**Verslag huishoudelijke elektrische installatie op laagspanning en zeer lage spanning****Algemeen:**

Referentie: 007-20260421-06	Datum controle: 21/04/2026
Keurder: 007

Eigenaar:	Multani kamaljeet kaur	EAN-code:	Onbekend
Adres installatie:	Ringboomstraat 2, 3770 - Millen	Nummer teller(s):	Onbekend
		Distributienetbeheerder installatie:	Fluvius
Datum uitvoering installatie:	<input checked="" type="checkbox"/> Vóór 01/10/1981 <input type="checkbox"/> Tussen 01/10/1981 en 01/06/2020 <input type="checkbox"/> Vanaf 01/06/2020		
Type:	<input checked="" type="checkbox"/> Wooneenheid <input type="checkbox"/> Niet-huishoudelijk <input type="checkbox"/> PV <input type="checkbox"/> Batterij <input type="checkbox"/> Laadpaal

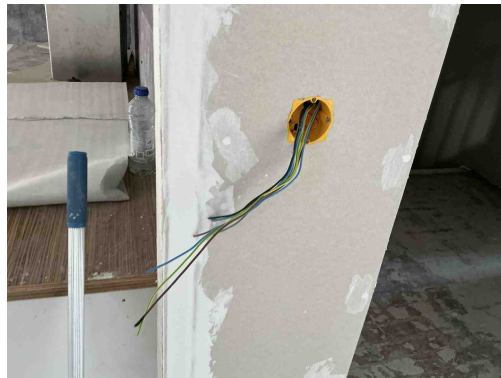
C21 - Het gebruik van geleiders van het type VOB, zonder bijkomende afscherming is niet toegestaan (Boek 1: 5.2.9.6).
Opmerking: Oa heel de woning

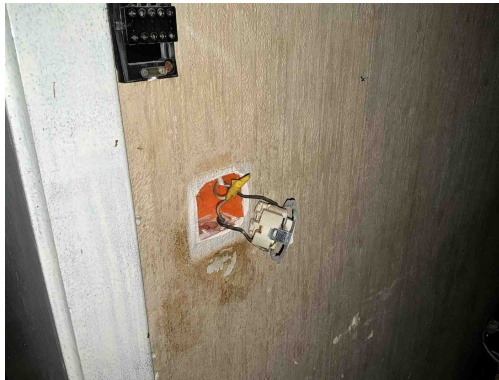
C21 - Het gebruik van geleiders van het type VOB, zonder bijkomende afscherming is niet toegestaan (Boek 1: 5.2.9.6).
Opmerking: Oa heel de woning

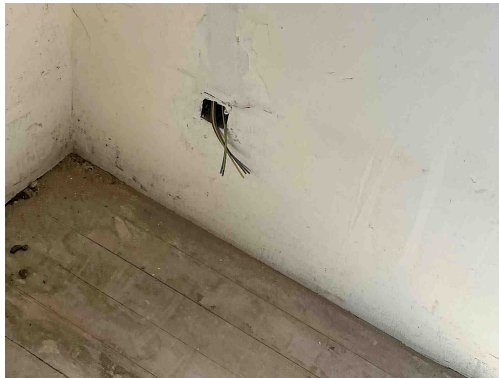
C21 - Het gebruik van geleiders van het type VOB, zonder bijkomende afscherming is niet toegestaan (Boek 1: 5.2.9.6).
Opmerking: Oa heel de woning

T10 - Bepaalde contactdozen en/of schakelaars zijn niet degelijk bevestigd (Boek 1: 1.4.1.3).
Opmerking: Oa ruimte naast

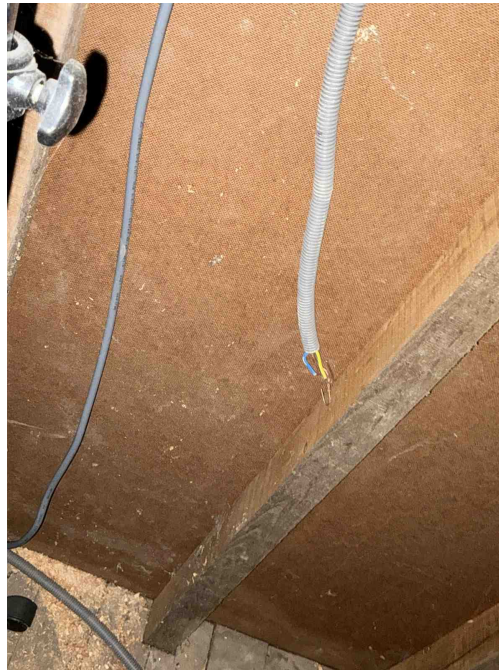
C21 - Het gebruik van geleiders van het type VOB, zonder bijkomende afscherming is niet toegestaan (Boek 1: 5.2.9.6).
Opmerking: Oa heel de woning

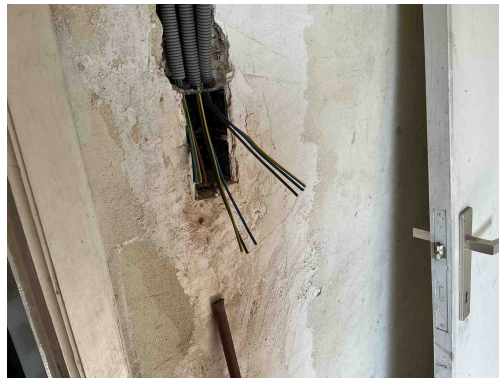
C21 - Het gebruik van geleiders van het type VOB, zonder bijkomende afscherming is niet toegestaan (Boek 1: 5.2.9.6).
Opmerking: Oa heel de woning

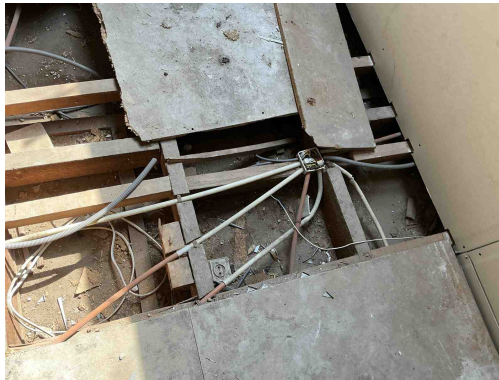
C21 - Het gebruik van geleiders van het type VOB, zonder bijkomende afscherming is niet toegestaan (Boek 1: 5.2.9.6).
Opmerking: Oa heel de woning

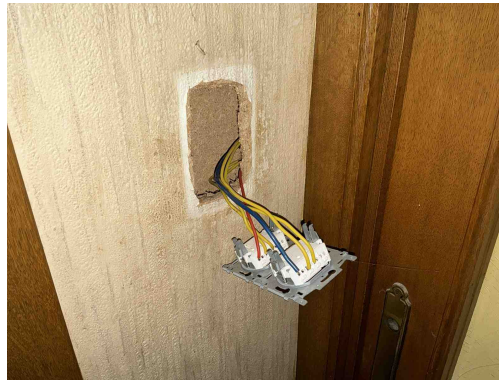
C21 - Het gebruik van geleiders van het type VOB, zonder bijkomende afscherming is niet toegestaan (Boek 1: 5.2.9.6).
Opmerking: Oa heel de woning

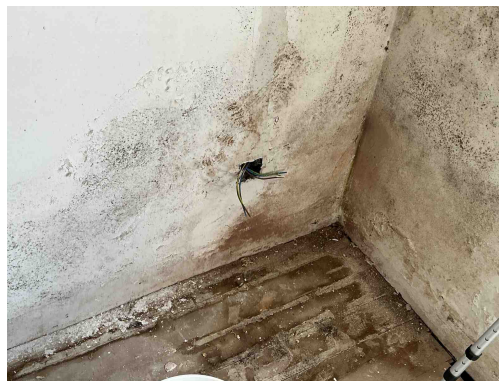
C21 - Het gebruik van geleiders van het type VOB, zonder bijkomende afscherming is niet toegestaan (Boek 1: 5.2.9.6).
Opmerking: Oa heel de woning

T10 - Bepaalde contactdozen en/of schakelaars zijn niet degelijk bevestigd (Boek 1: 1.4.1.3).
Opmerking: Oa ruimte naast

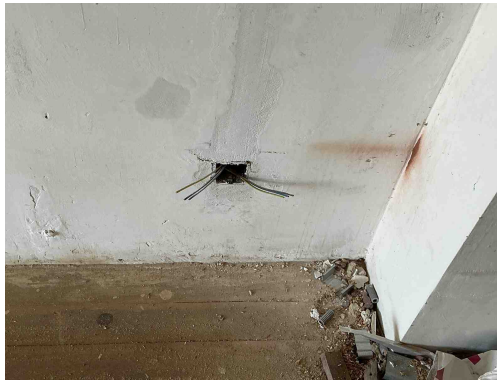
C21 - Het gebruik van geleiders van het type VOB, zonder bijkomende afscherming is niet toegestaan (Boek 1: 5.2.9.6).
Opmerking: Oa heel de woning

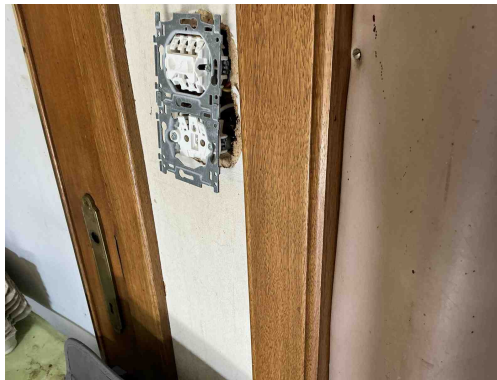
C21 - Het gebruik van geleiders van het type VOB, zonder bijkomende afscherming is niet toegestaan (Boek 1: 5.2.9.6).
Opmerking: Oa heel de woning

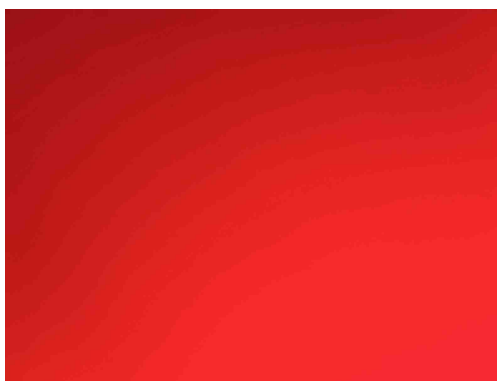
T10 - Bepaalde contactdozen en/of schakelaars zijn niet degelijk bevestigd (Boek 1: 1.4.1.3).
Opmerking: Oa ruimte naast
